监理工程师通知单

工程名称：丹阳汇恒电力发展有限公司丹阳市延陵镇 15 兆瓦
全额上网分布式渔光互补地面光伏电站项目

编号：ZHJL-JLTZ-004

事由：关于安全文明施工以及组件安装事宜

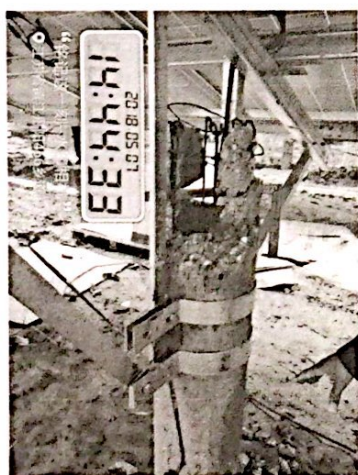
快庄组件摆放不符合要求，会导致组件隐裂

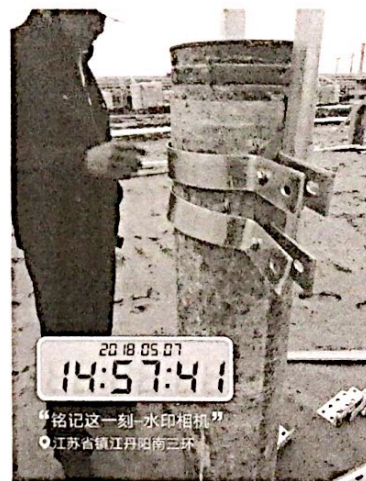
快庄桩头切除未使用切割机切割
